黒字下線、赤枠：変更箇所

高浜1, 2, 3, 4号炉 設置変更許可申請書記載 (添付書類六)

| 高浜発電所2号炉 既許可記載 (R4.12.21 許可版) | 高浜発電所2号炉 設置変更許可申請書記載 | 差異の説明 |

第2.2図 気象観測設備配置図 (その1)

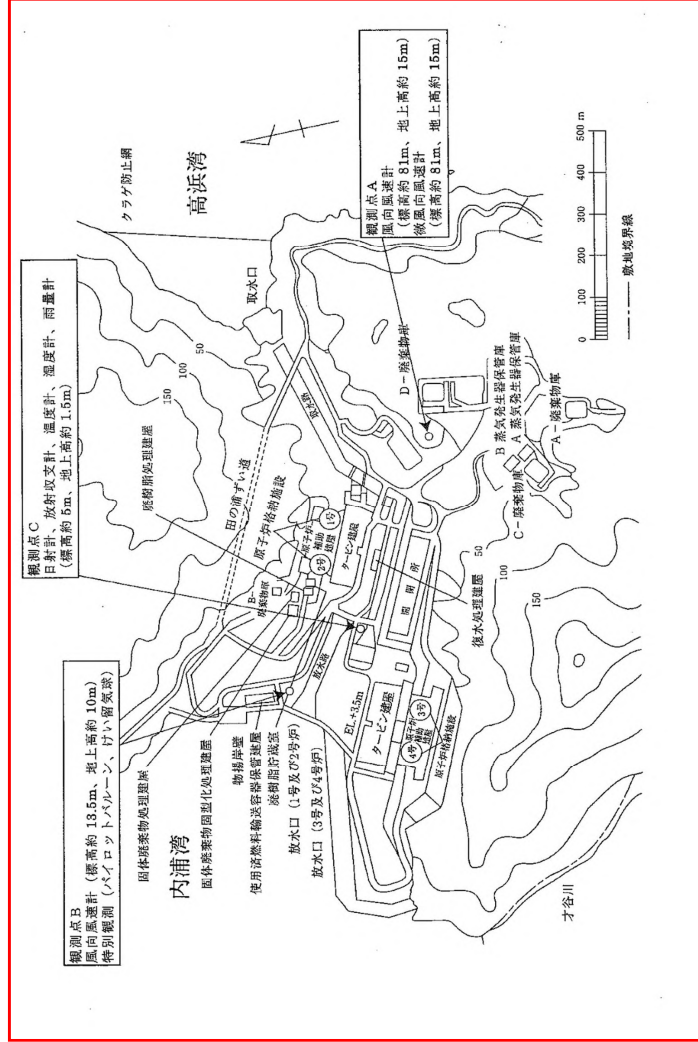
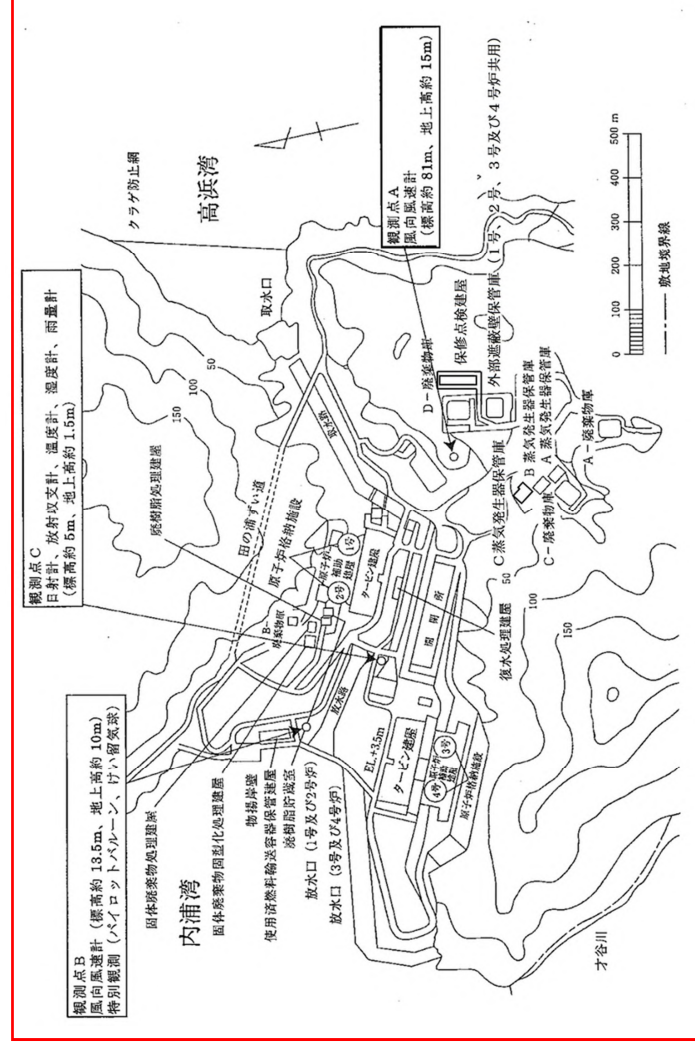
微風向・微風速計撤去に伴い削除

蒸気発生器保管庫及び修点検建屋設置に伴う変更

第2.34図 方位別相対濃度 (x/Q) の累積出現頻度
[原子炉冷却材喪失(設計基準事故時)]

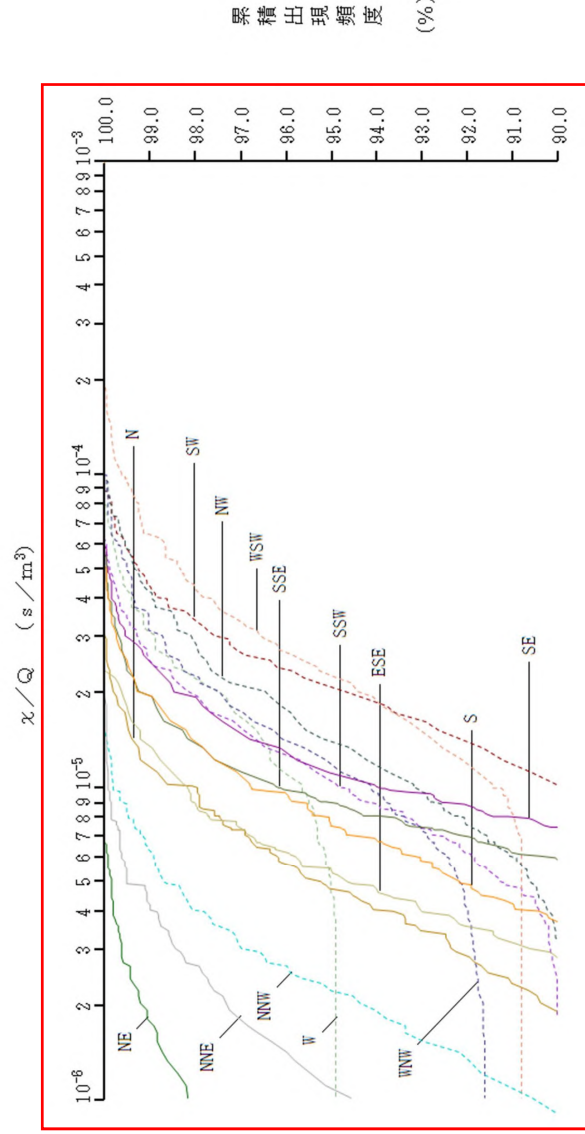
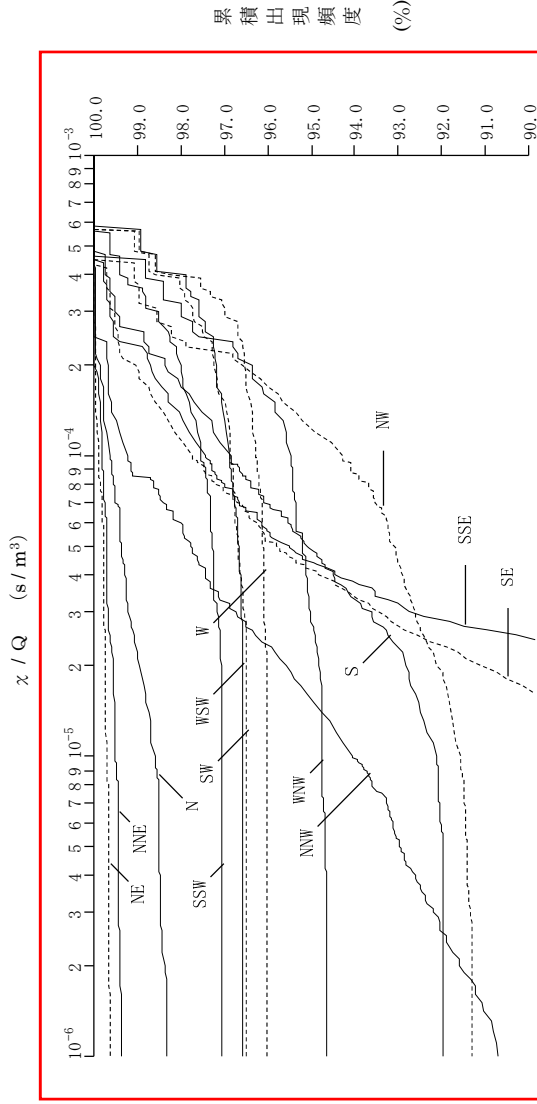
気象データ等の更新による変更
図番号の繰り下げ
記載の最新化

第2.35図 方位別相対濃度 (x/Q) の累積出現頻度
[蒸気発生器伝熱管破損(設計基準事故時)]

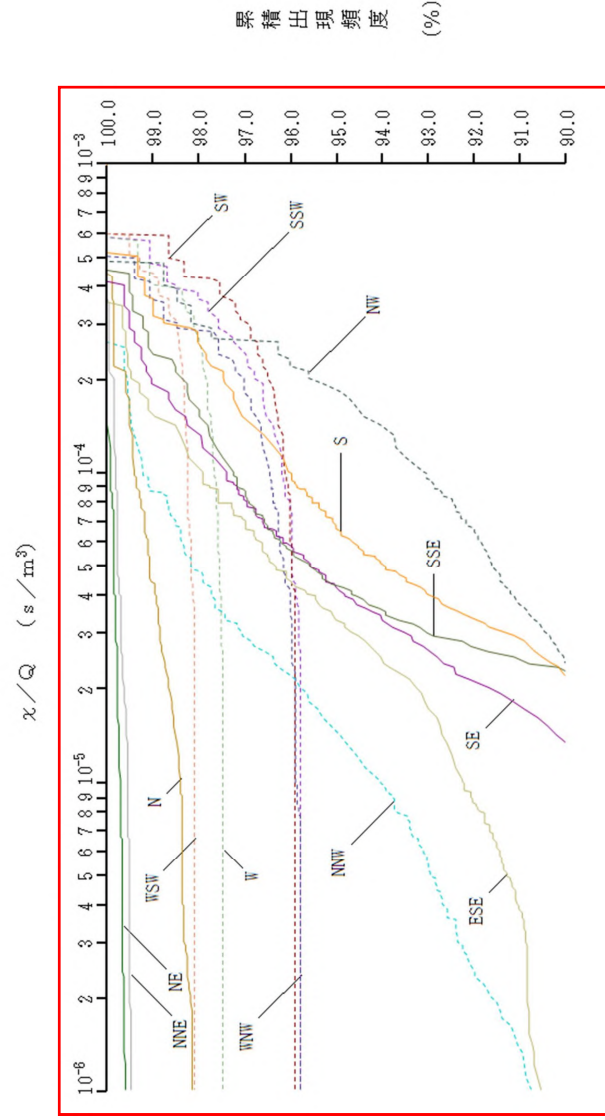
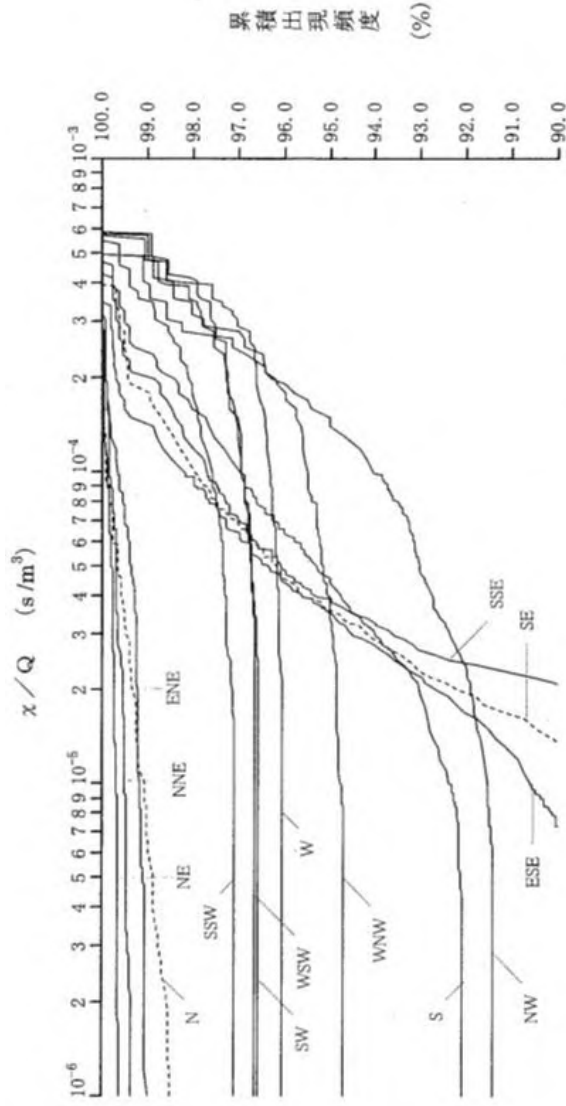
気象データの追加
による変更
記載の最新化

第2.37図 方位別相対濃度 (x/Q) の累積出現頻度
[燃料集合体の落下]

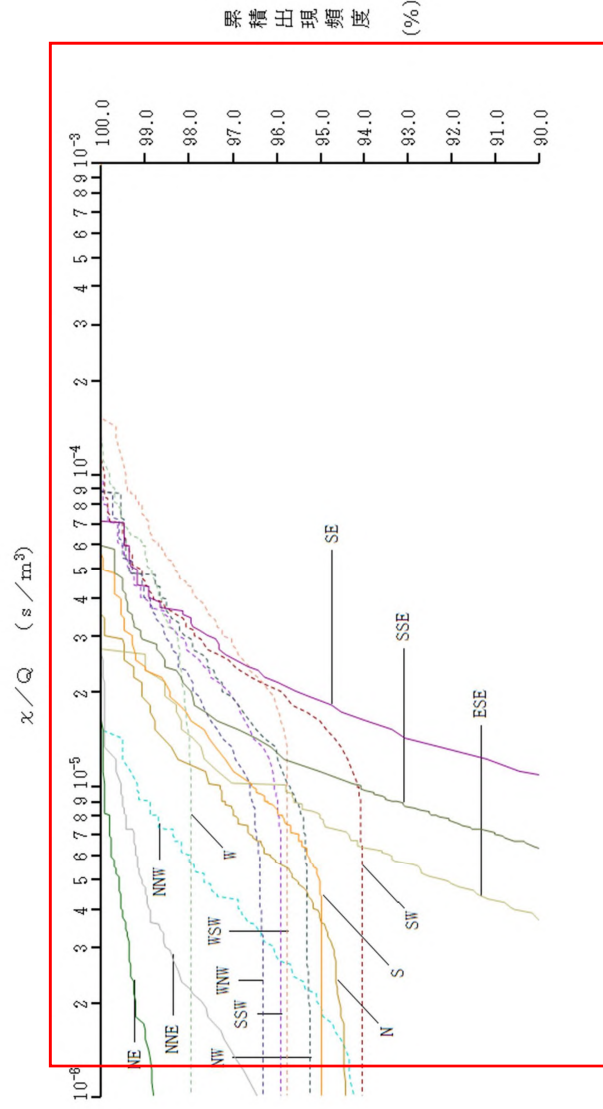
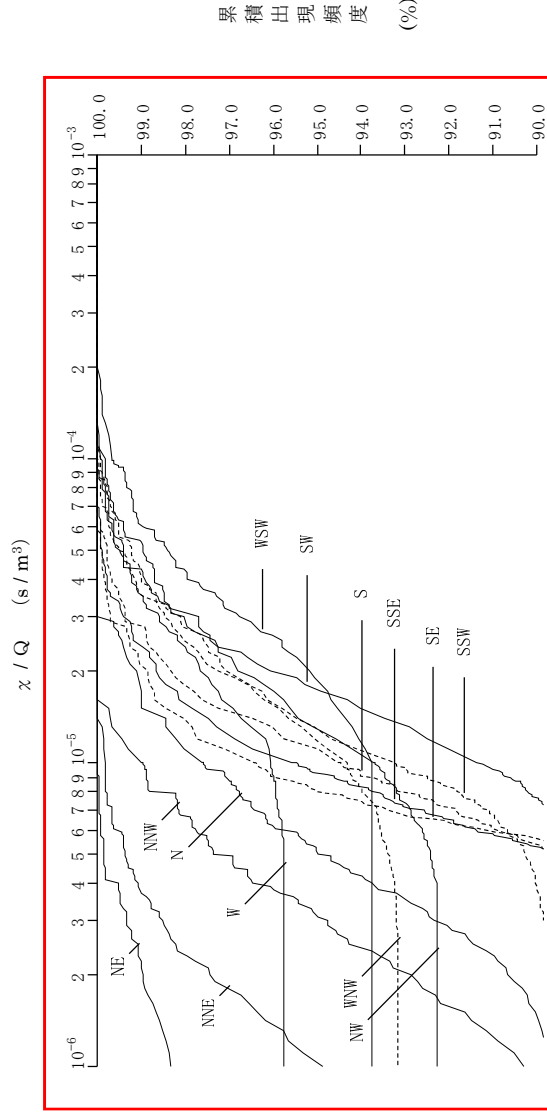
気象データ等の更新による変更
図番号の繰り下げ

第2.38図 方位別相対濃度 (x/Q) の累積出現頻度
[制御棒飛び出し]

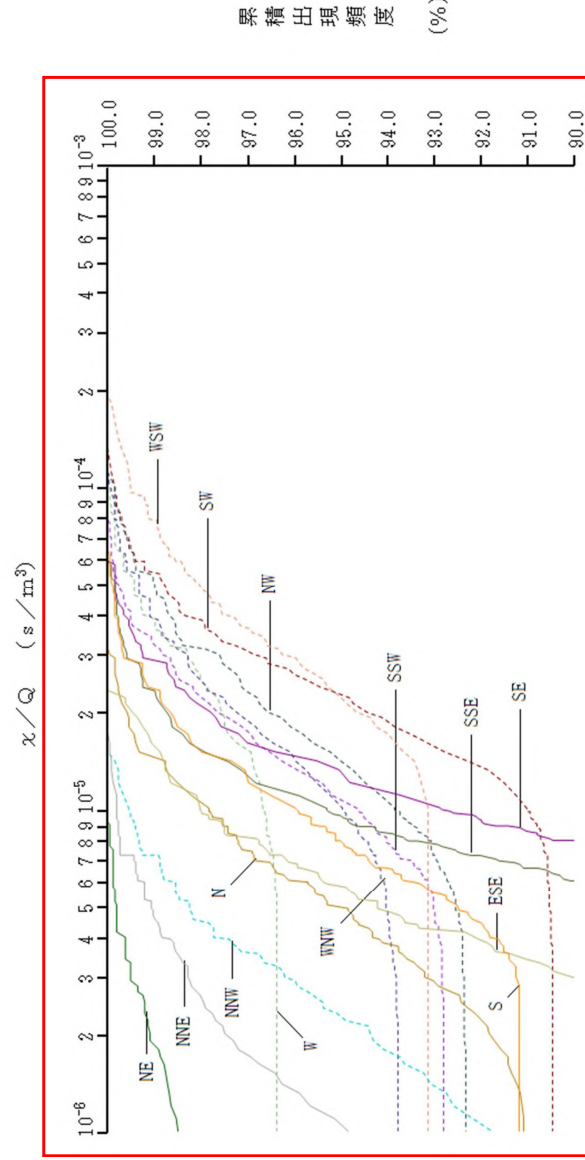
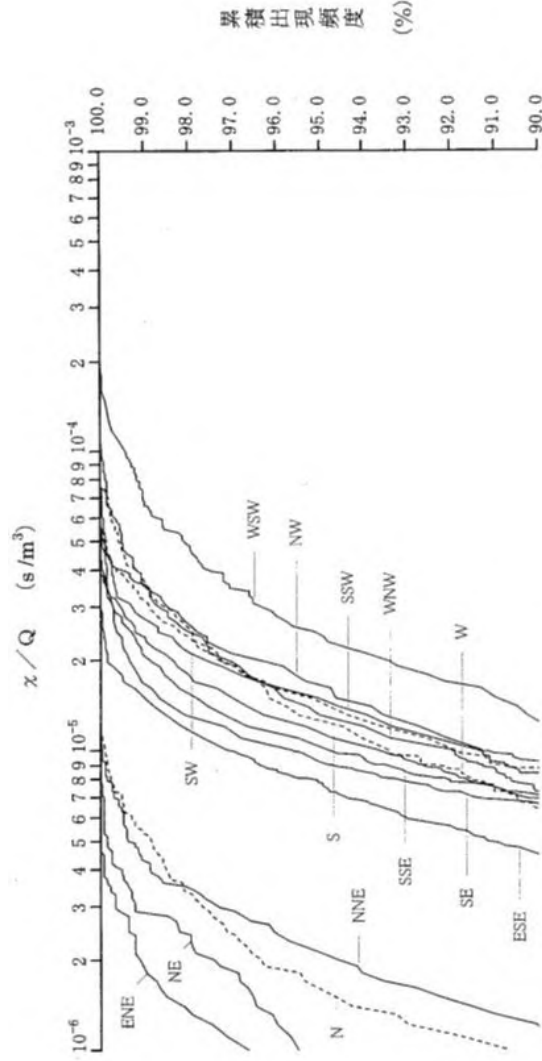
気象データ等の更新による変更
図番号の繰り下げ

第2.41図 方位別相対線量 (D/Q) の累積出現頻度
[原子炉冷却材喪失(設計基準事故時)]

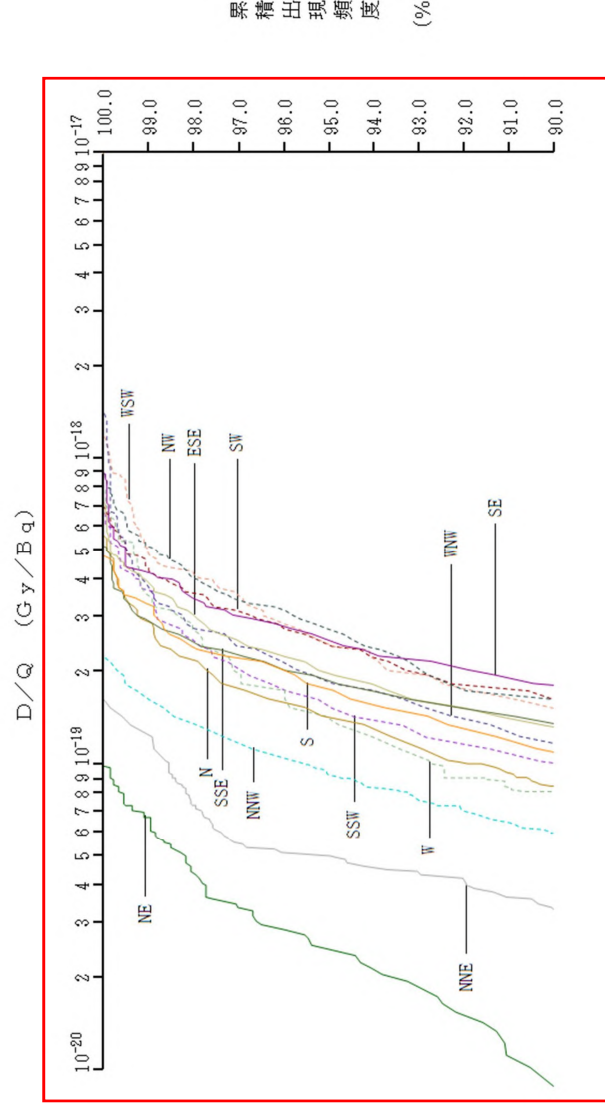
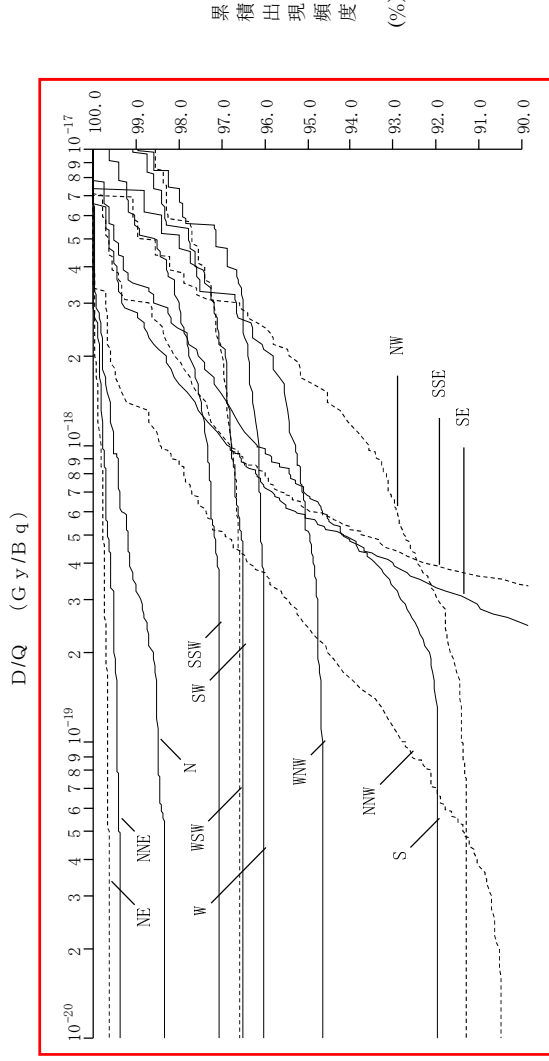
気象データ等の更新による変更
図番号の繰り下げ
記載の最新化

第2.44図 方位別相対線量 (D/Q) の累積出現頻度
[燃料集合体の落下]

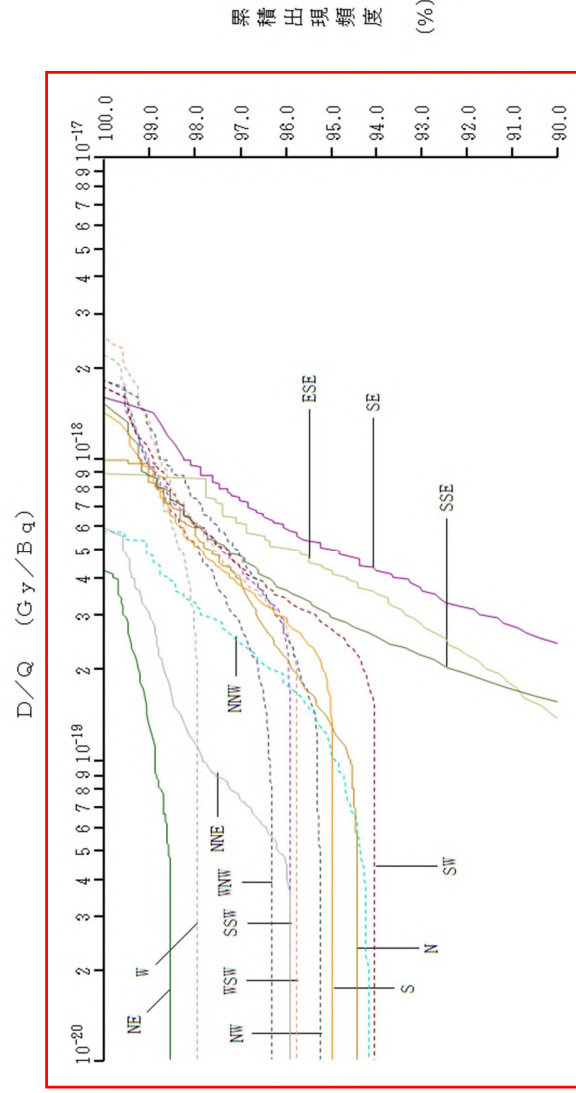
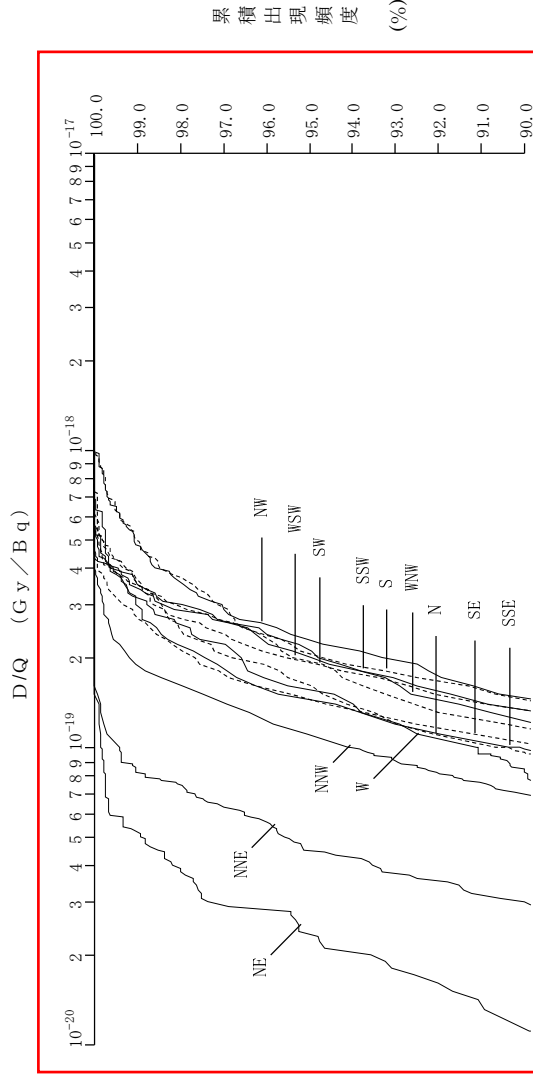
気象データ等の更新による変更
図番号の繰り下げ

第2.45図 方位別相対線量 (D/Q) の累積出現頻度
[制御棒飛び出し]

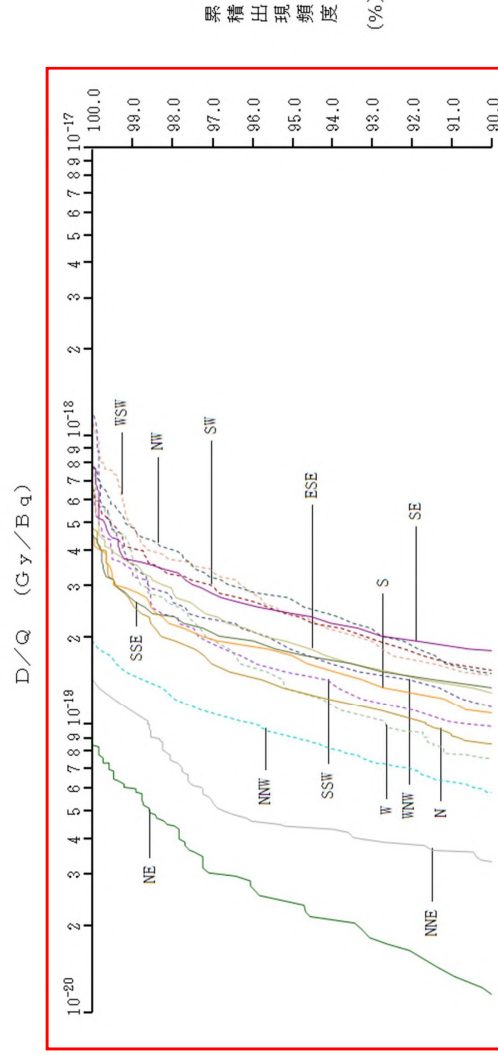
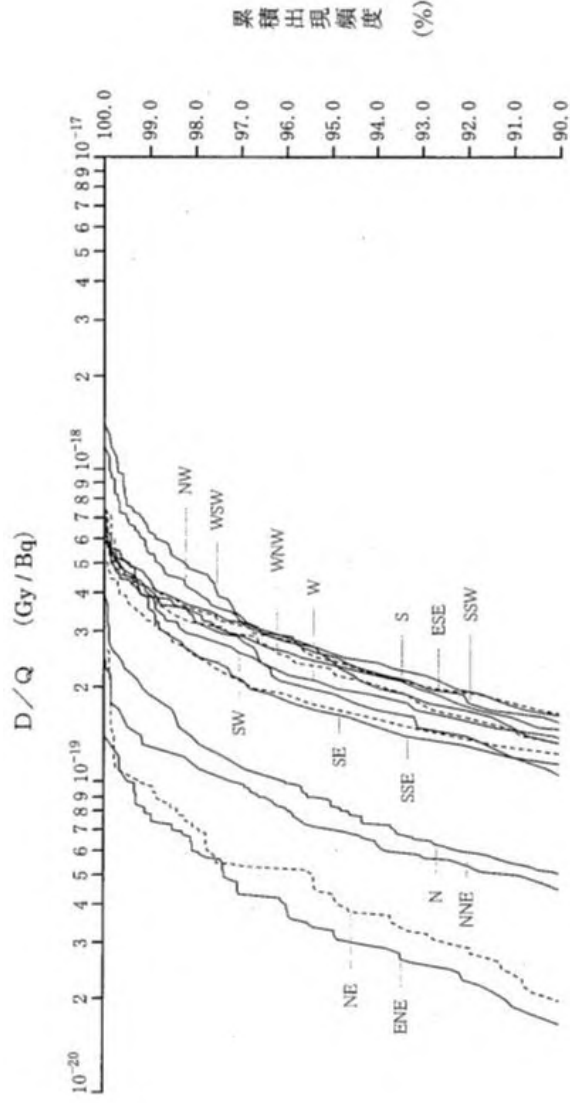
気象データの更新による変更

第2.1図 発電所全体配置図

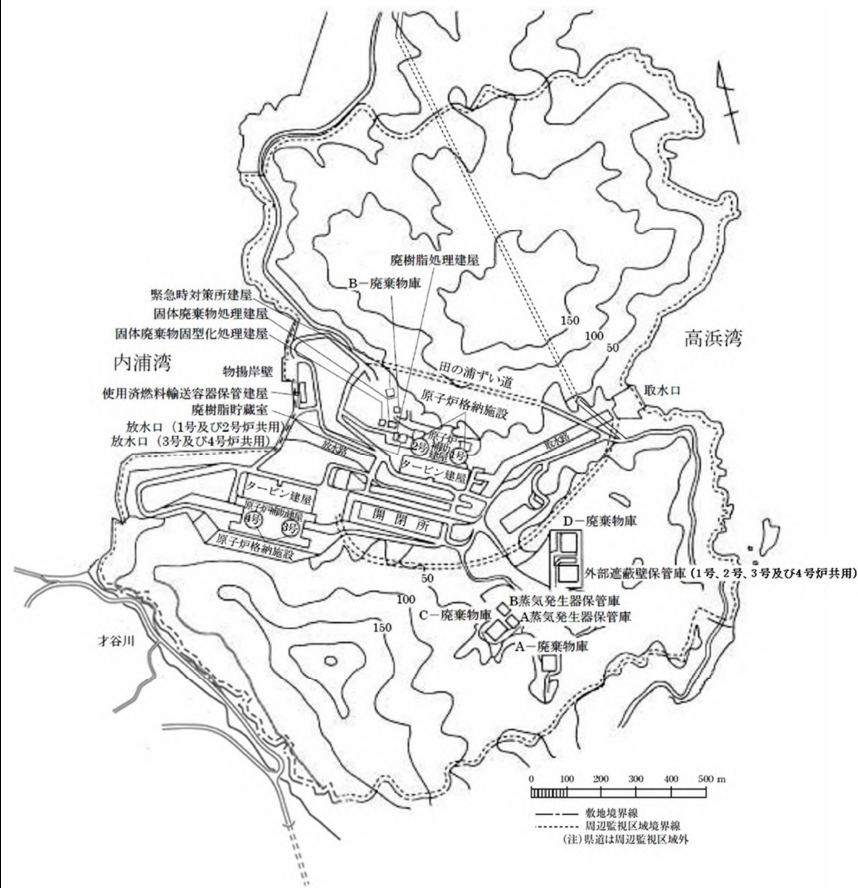
蒸気発生器保管庫及び保修点検建屋設置に伴う変更
